《堅尼地城及摩星嶺分區計劃大綱草圖編號 S/H1/20》

考慮申述編號 TPB/R/S/H1/20-1 至 7614 及

意見編號 TPB/R/S/H1/20-C1 至 C306

修訂項目F
AMENDMENT ITEM F

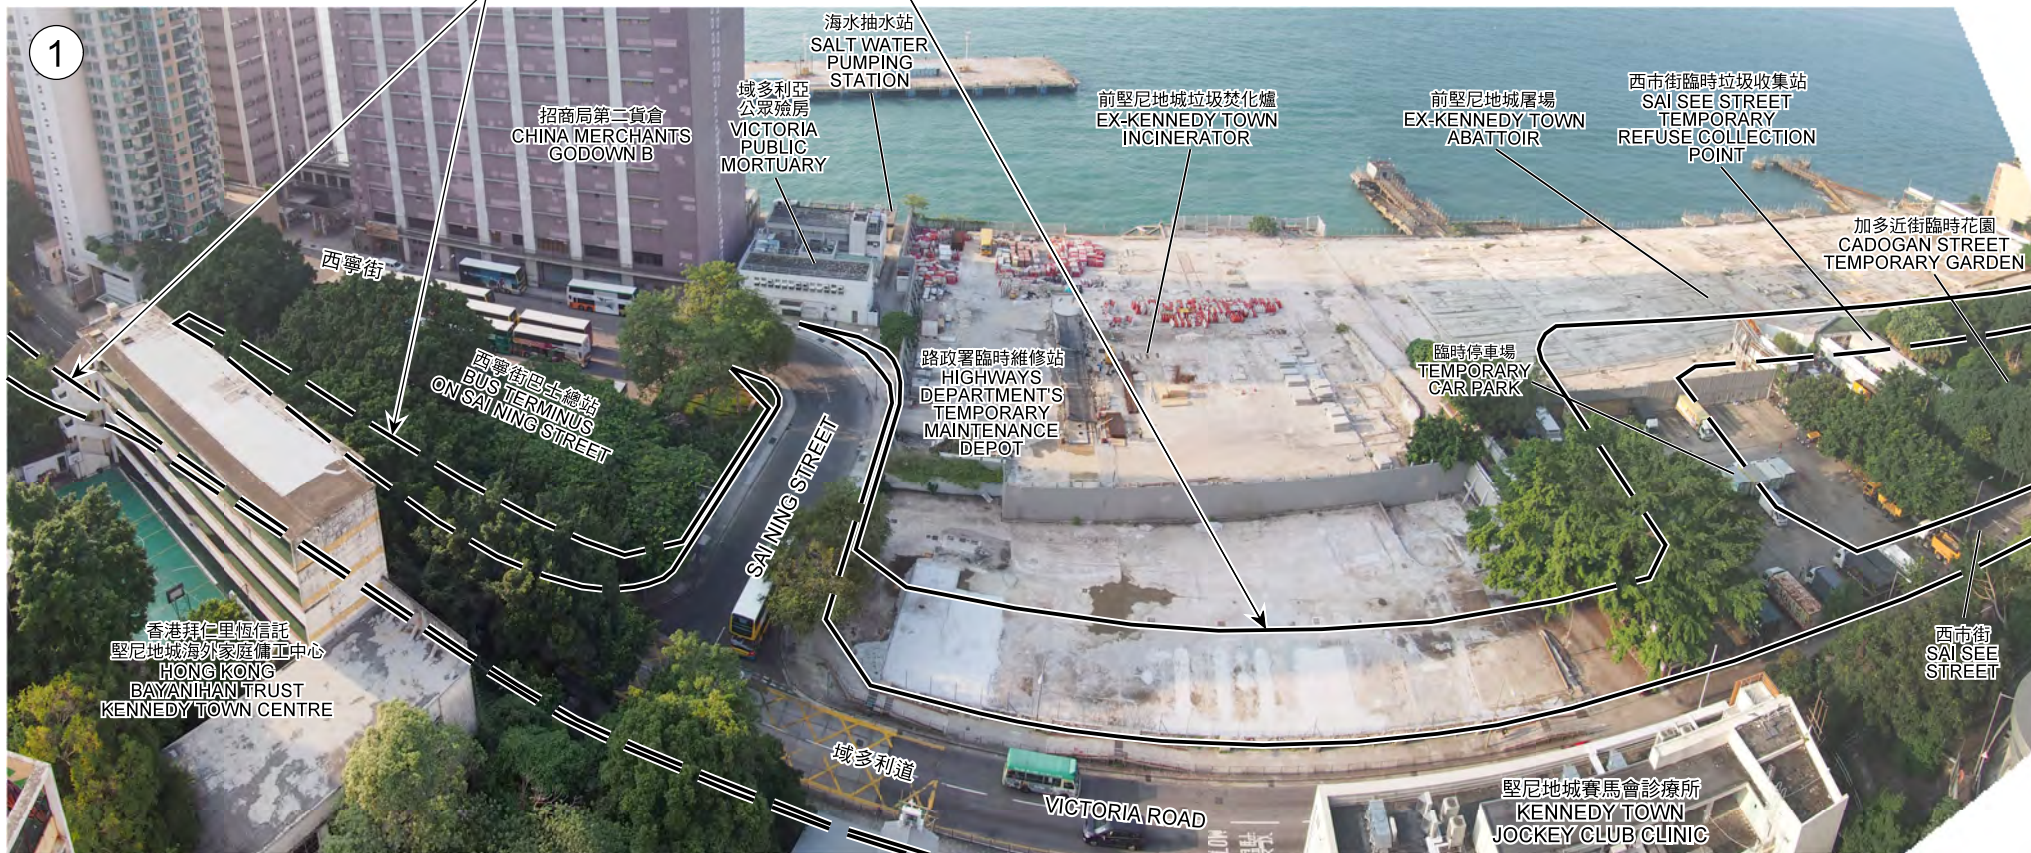
申述個案編號 REPRESENTATIONS No.
R142, R143, R184, R4092-R4096, *

H - 46

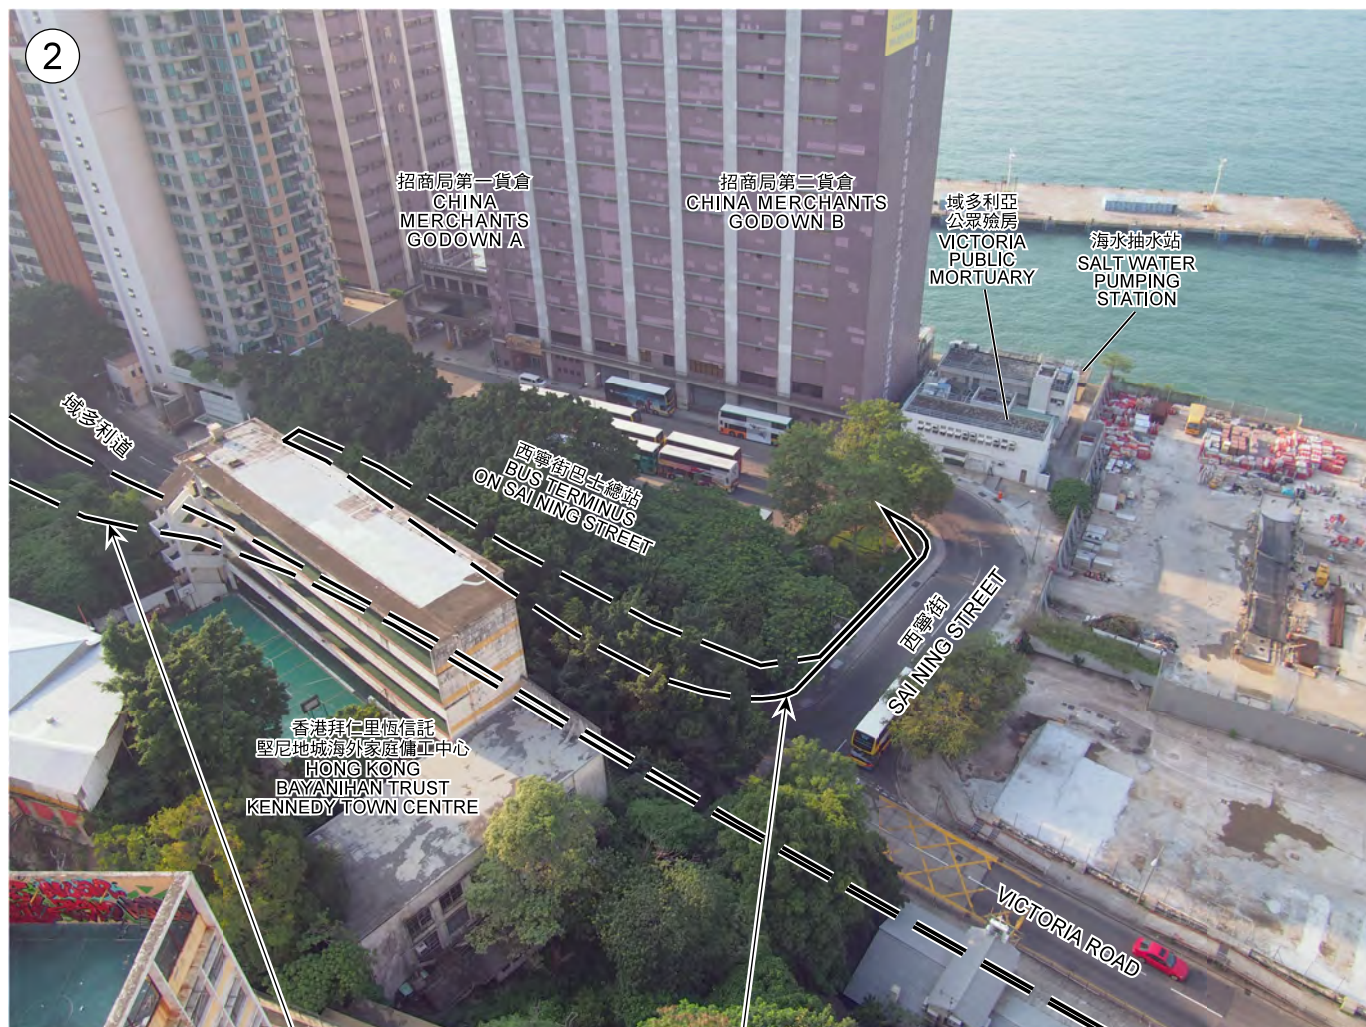
申述個案編號 REPRESENTATIONS No.
R142, R143, R184, R4092-R4096, *

H - 56

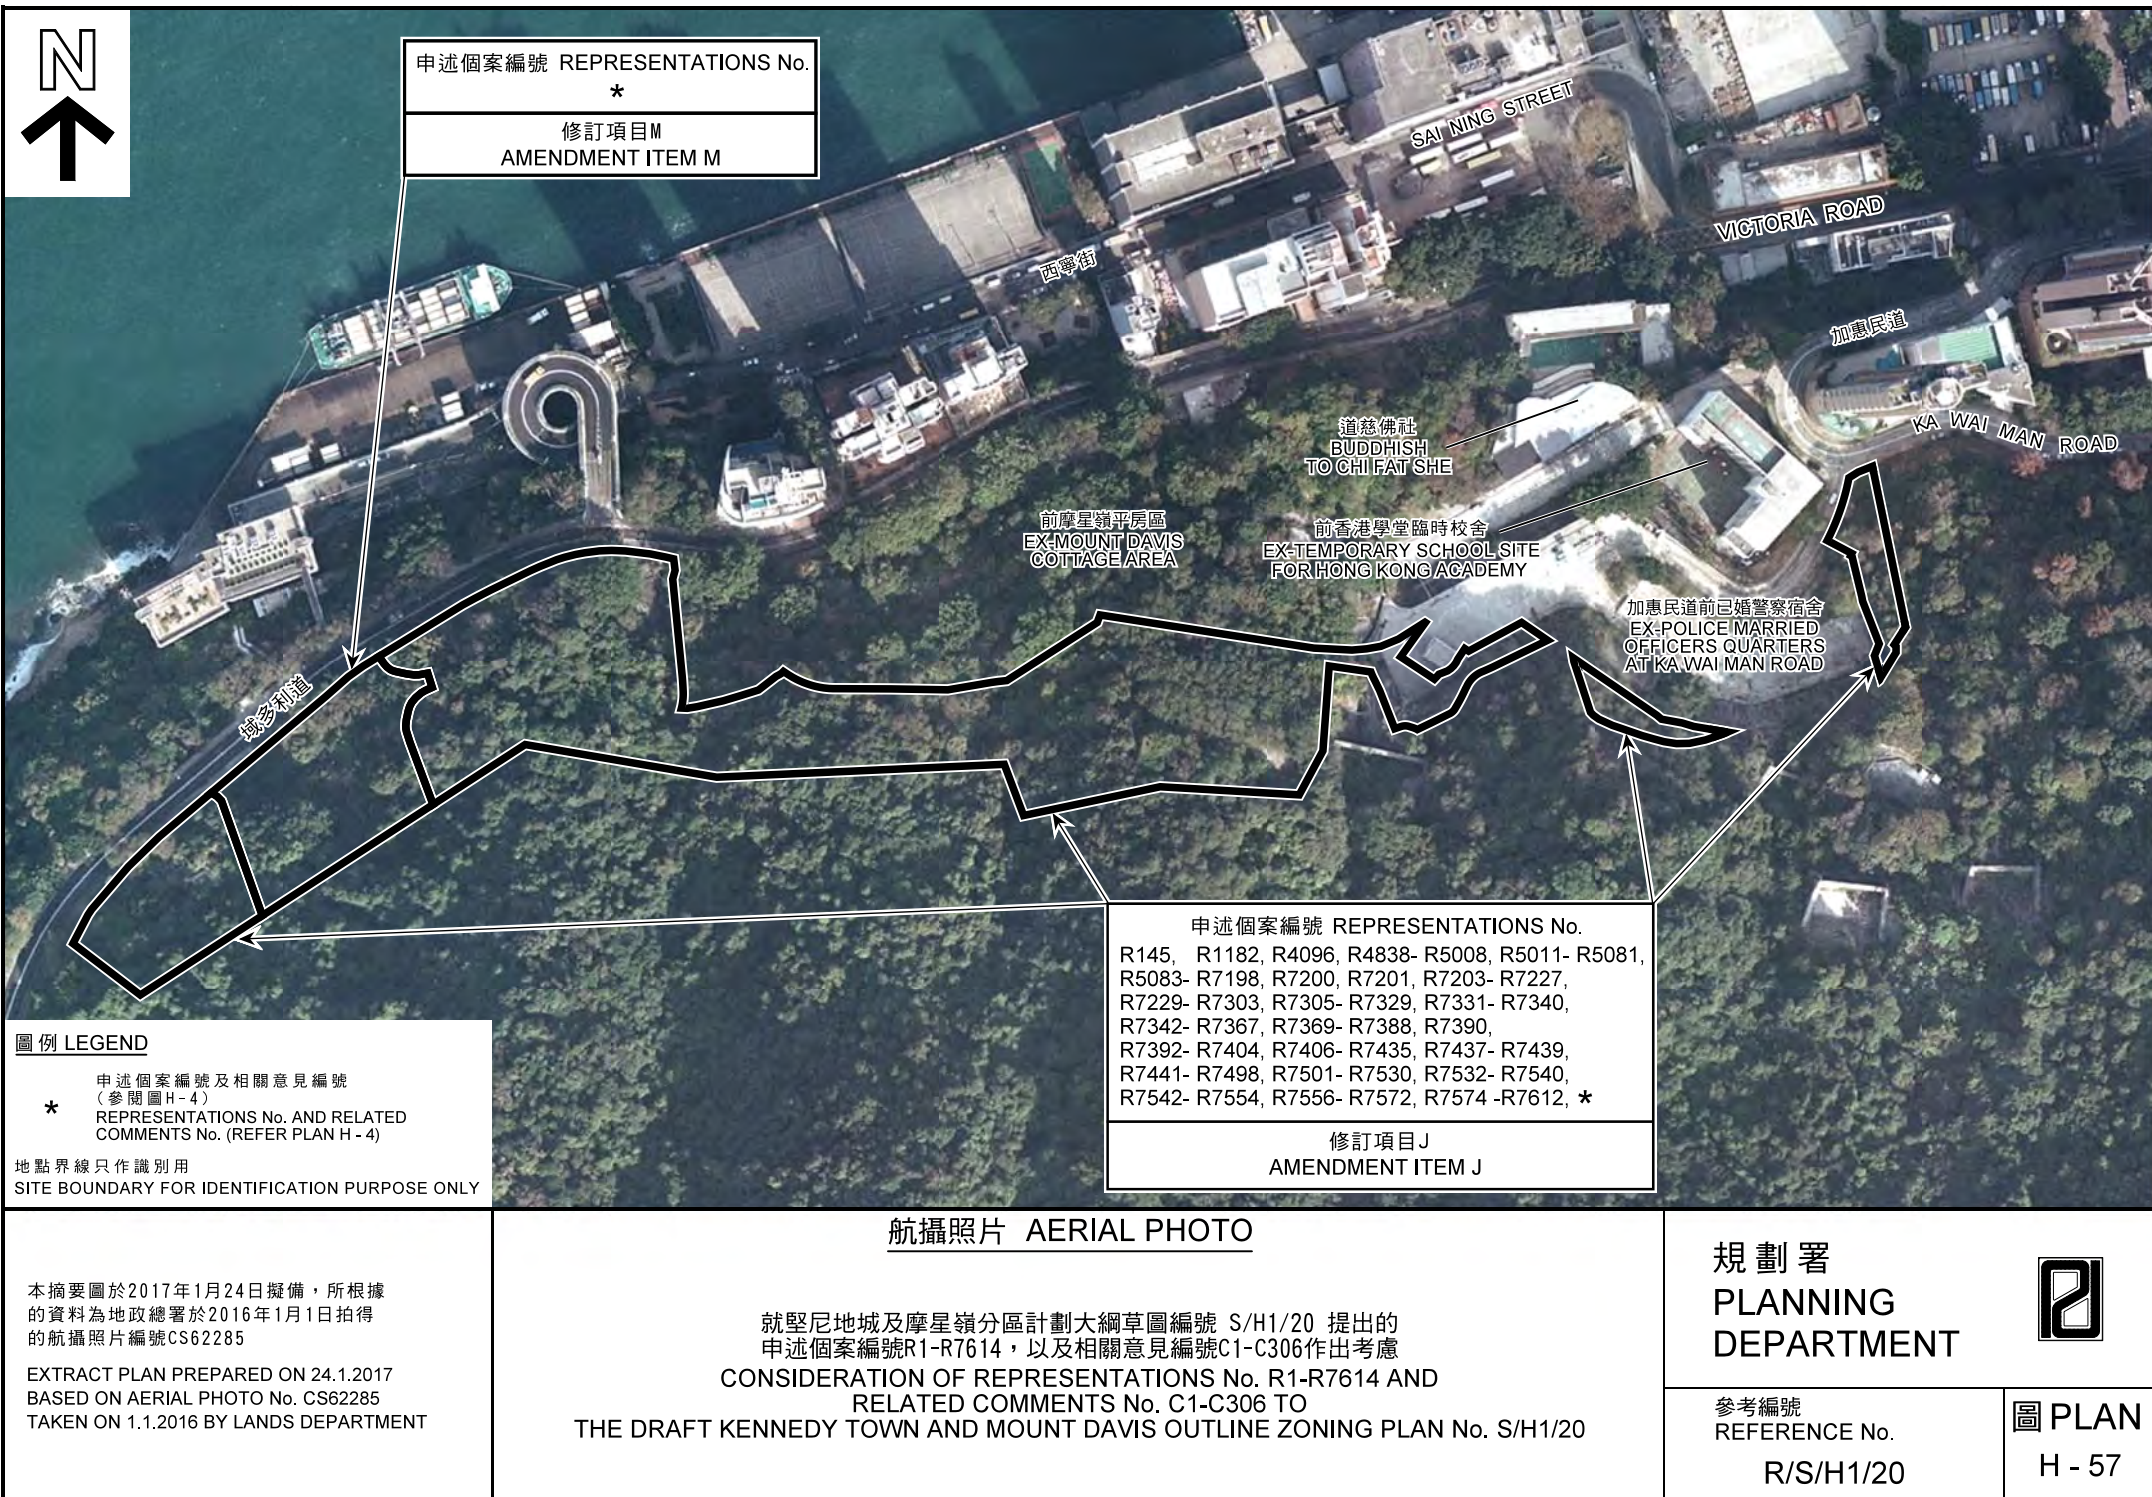
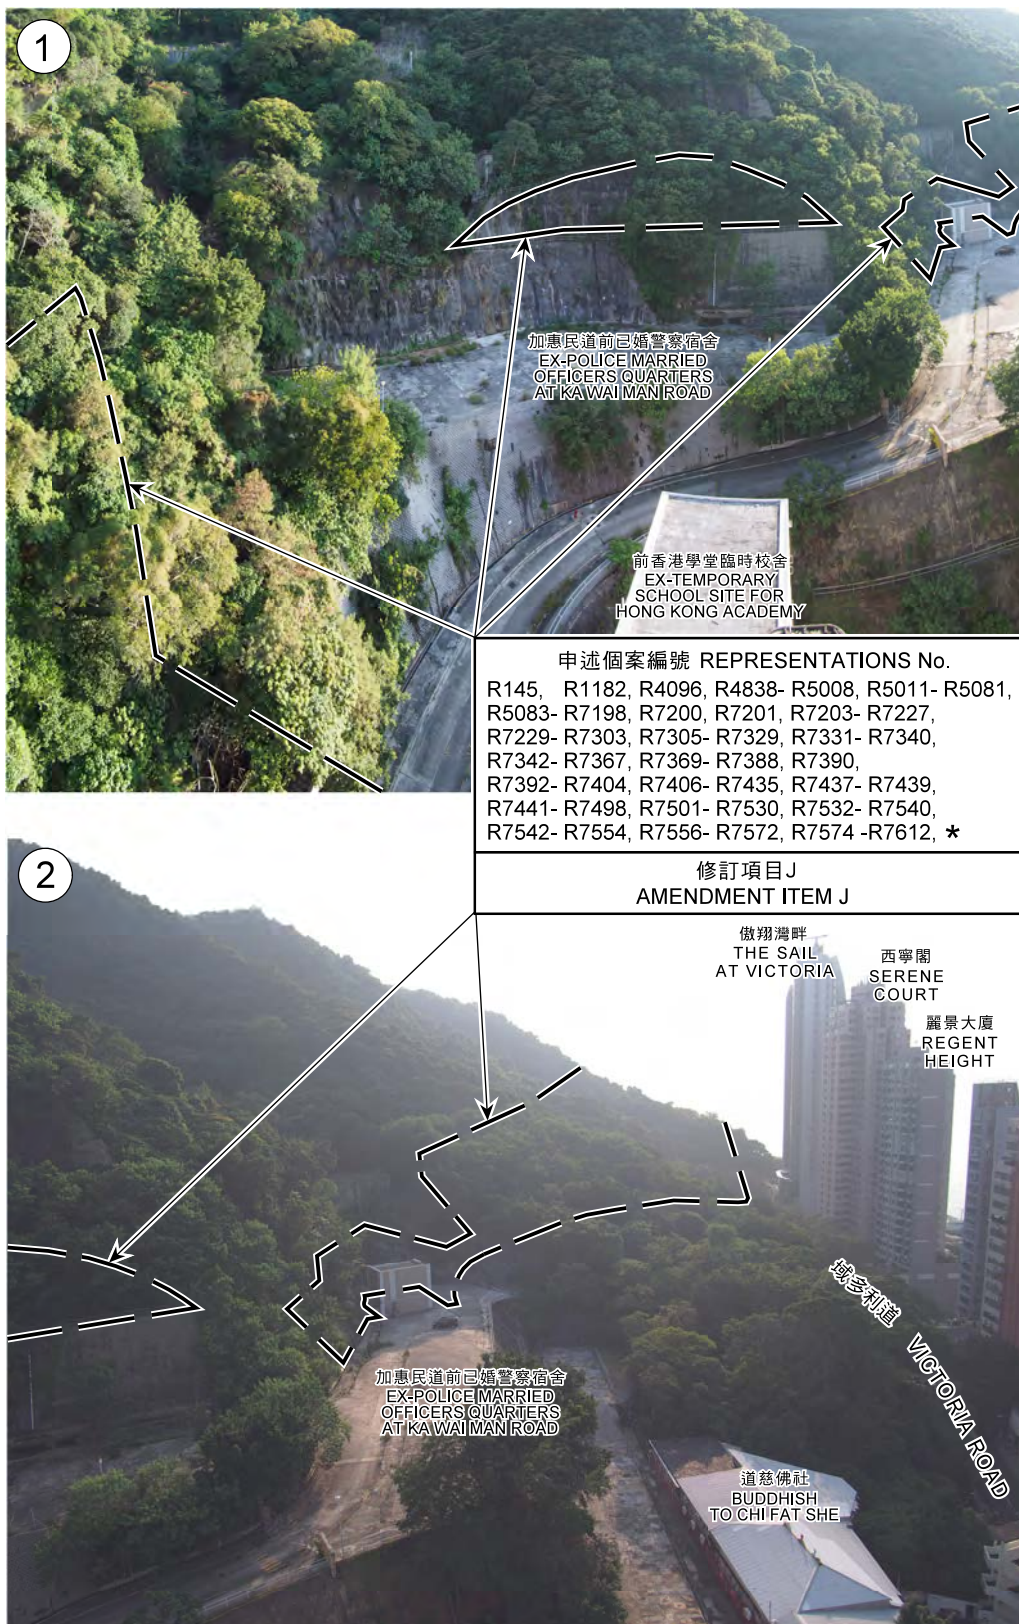
申述個案編號 REPRESENTATIONS No.
R145, R1182, R4096, R4838- R5008, R5011- R5081,
R5083- R7198, R7200, R7201, R7203- R7227,
R7229- R7303, R7305- R7329, R7331- R7340,
R7342- R7367, R7369- R7388, R7390,
R7392- R7404, R7406- R7435, R7437- R7439,
R7441- R7498, R7501- R7530, R7532- R7540,
R7542- R7554, R7556- R7572, R7574 -R7612, *

修訂項目L

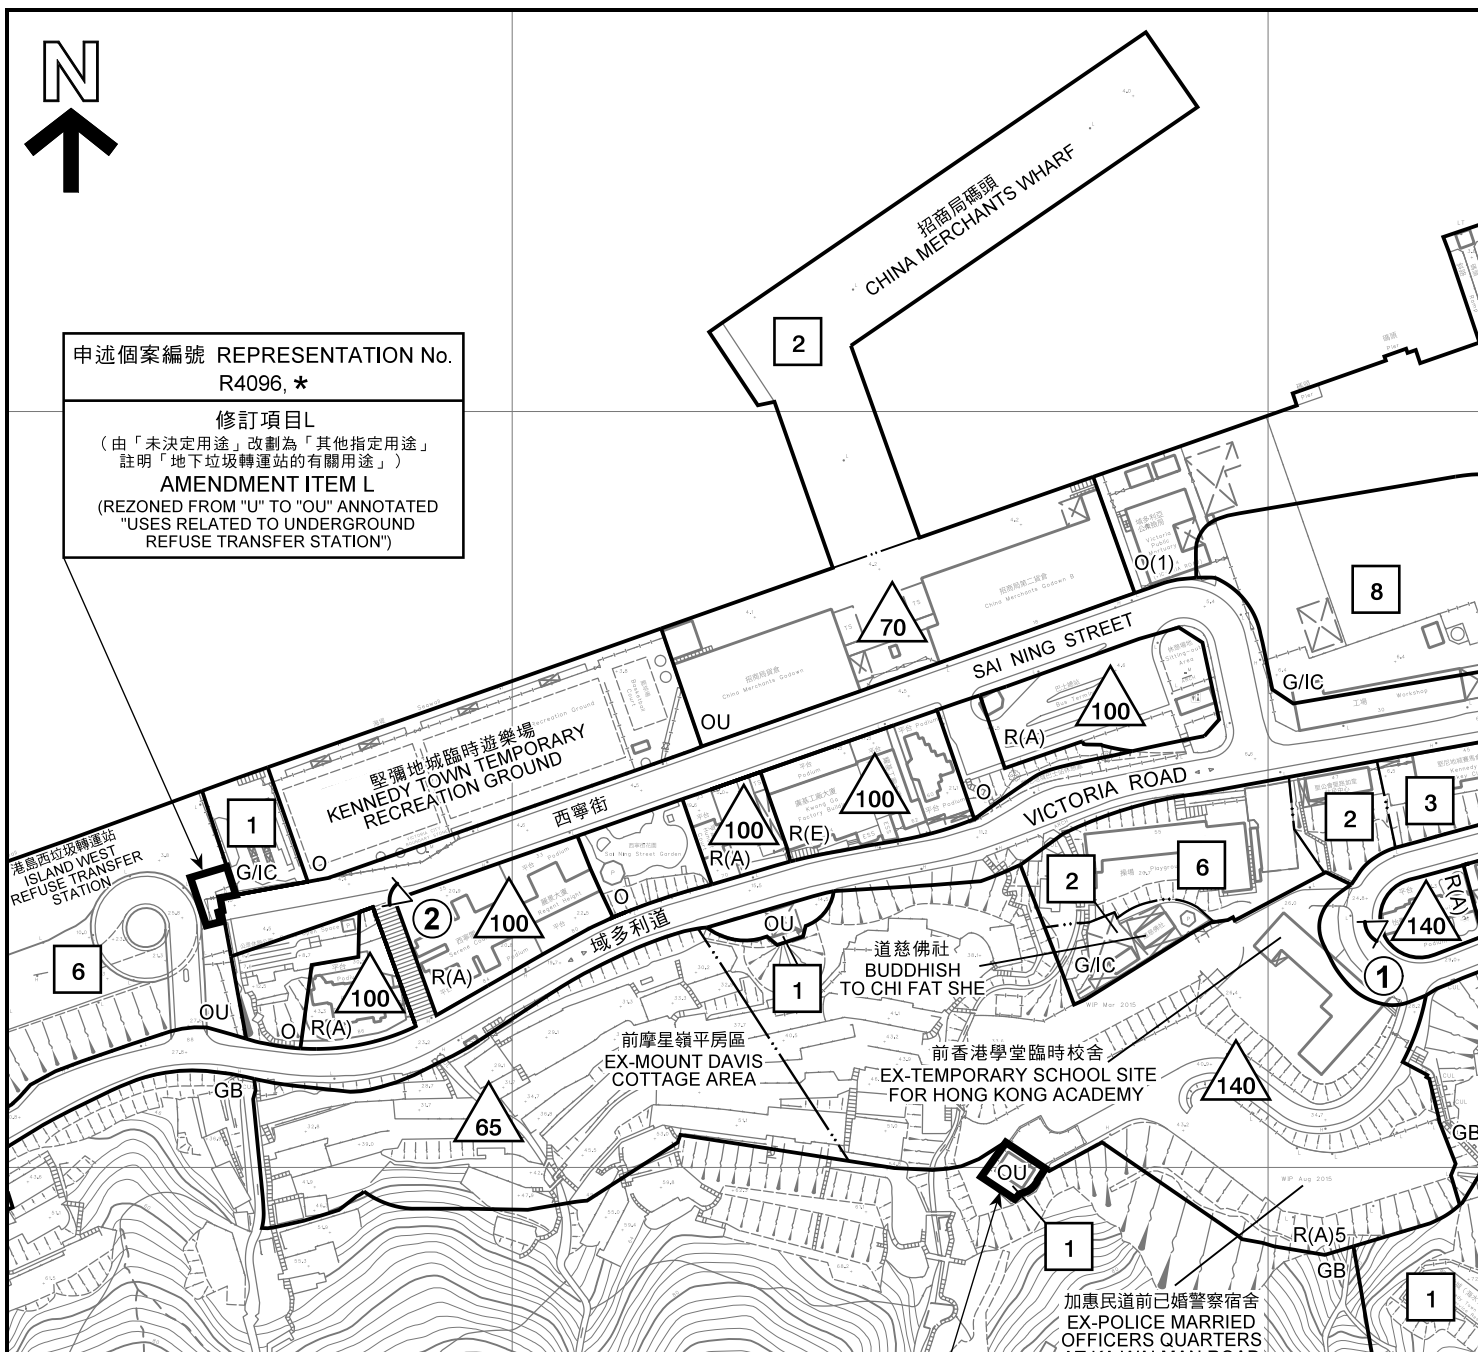
申述個案編號 REPRESENTATION No.
R4096, *
